改善箇所説明図

不具合の内容

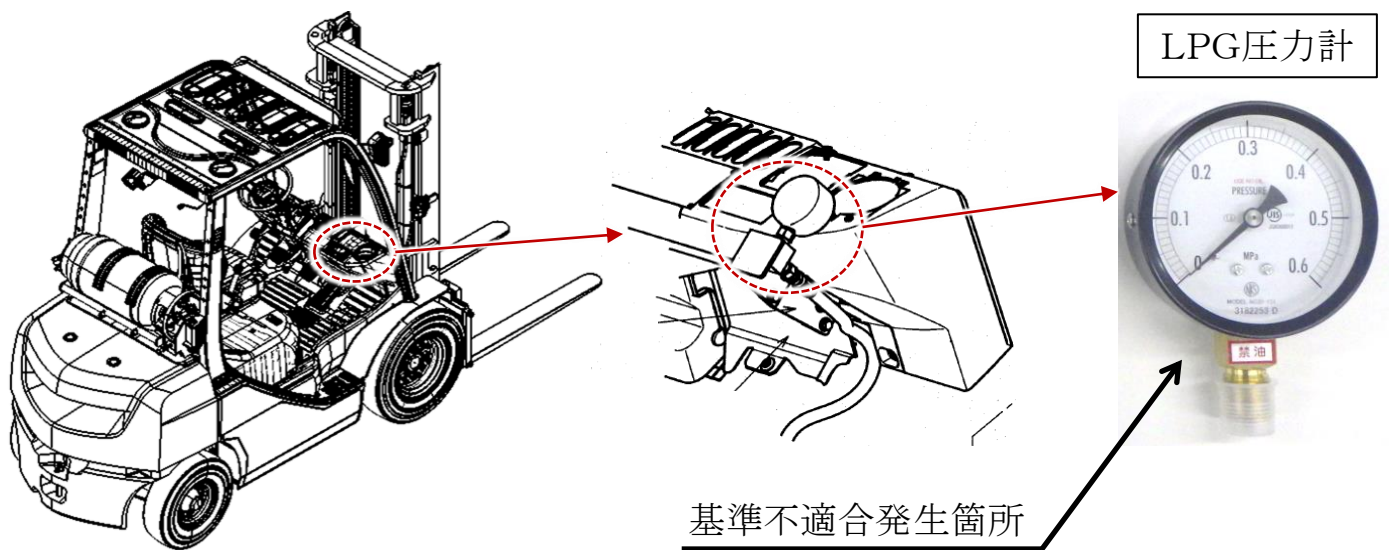
エンジン式フォークリフトのLPG圧力計が搭載される車両において、当該圧力計設定時の設計確認が不十分なため、仕様以上の圧力が繰り返し加わると、指針ずれが生じ、実際の燃料量と圧力計の表示が一致せず、燃料が多く表示される。そのため、そのまま使用を続けると、最悪の場合、燃料切れにより走行不能に至るおそれがある。

全車両、適正なLPG圧力計に交換する。

フロントプロテクターの前面にNo.5831のステッカーを貼付する。
